泊発電所3号炉審査資料	
資料番号	資料1
提出年月日	令和4年10月18日

# 泊発電所3号炉

## 防潮堤の設計方針について

(新たな構内入構ルートを選定に係る指摘事項回答他)

### 【新たな入構ルートとして検討したケース】

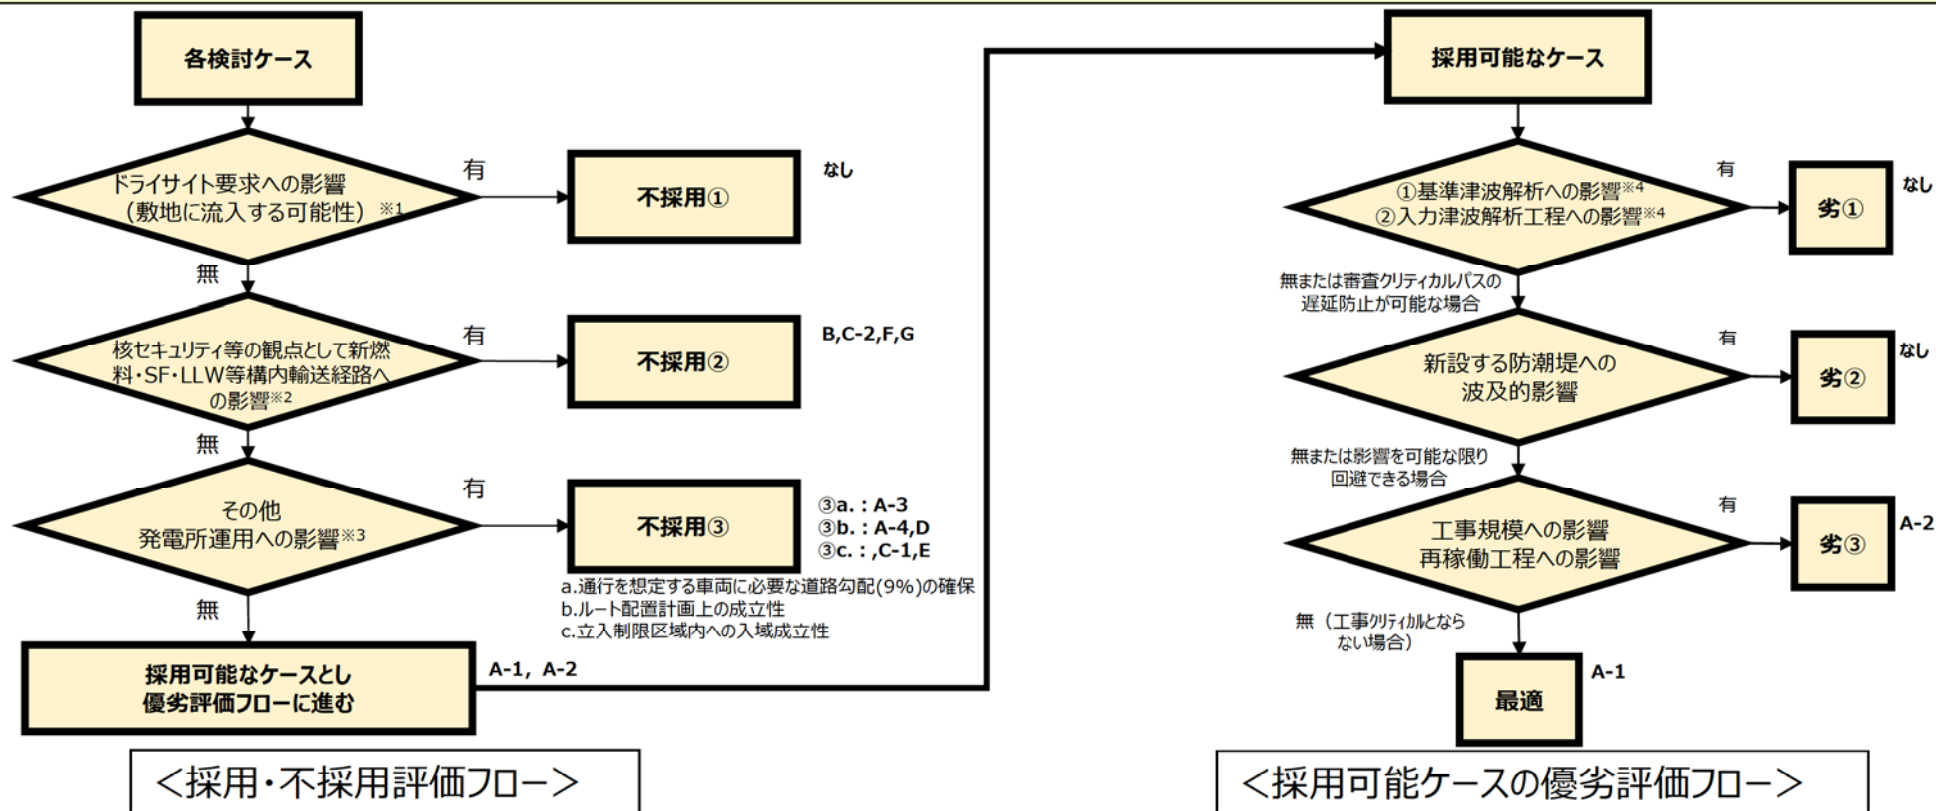
新たな防潮堤を設置するにあたり、既存の入構ルートを活用せず、新たに茶津入構トンネルを津波の遡上域に計画する選択をした考え方を説明すること。

泊発電所の立地環境を考慮し、新たな入構ルートとして検討したケース（入構口：アクセスポイント）は以下 A～G ※の通り。

- A. 茶津守衛所から（トンネルor橋梁）による入構（A-1～A-4）
- B. 茶津の沢エリアからの入構
- C. 新設する防潮堤の乗越え道路による入構（C-1,C-2）
- D. 防潮堤西側端部地山乗越え道路による入構
- E. 既存防潮堤の活用
- F. 堀株地域からのトンネル入構
- G. 宮丘地域からのトンネル入構

### 【既存防潮堤（現状の形状）と新設する防潮堤（設計変更後）の形状比較】

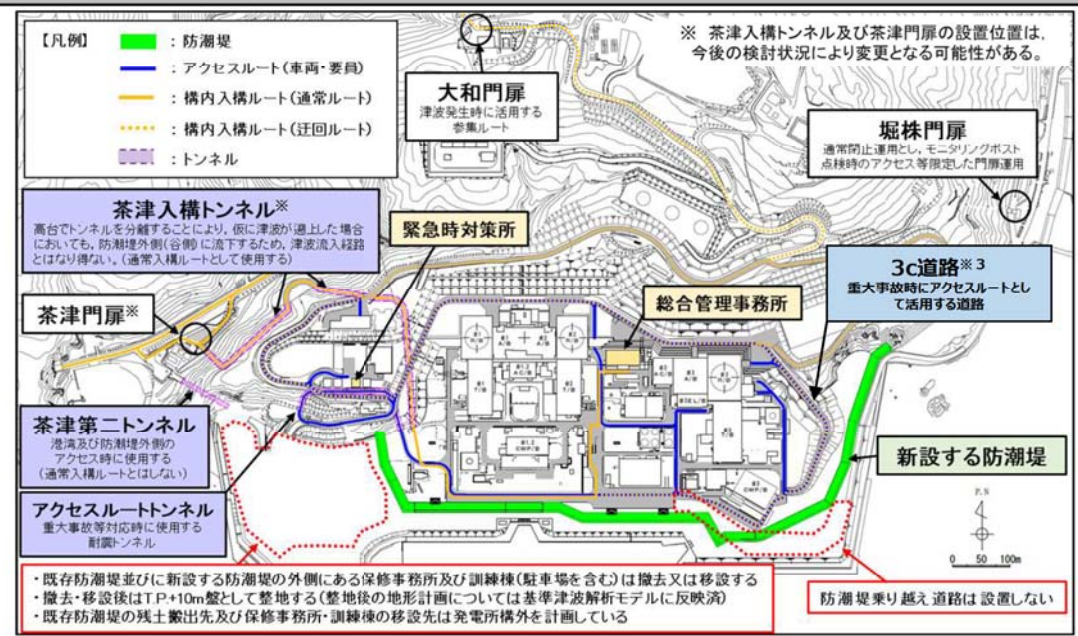
- 防潮堤の平面線形形状を現在の形状から変更することによるメリット・デメリットについて、茶津入構トンネル構築や海側のアクセスルート、新設する防潮堤の外側にある建屋の悪影響を含め、新設する防潮堤の平面線形形状確定する上で考えられる要素を整理した。

- 既存防潮堤と新設する防潮堤の平面線形形状について下図に平面図を示す。
- 次項にて「既存防潮堤※<sup>1</sup>」から「新設する防潮堤※<sup>2</sup>」へ設計変更したことによる各要素の比較、メリットデメリットの整理、デメリットとして抽出された事項についてはその解消策を示す。
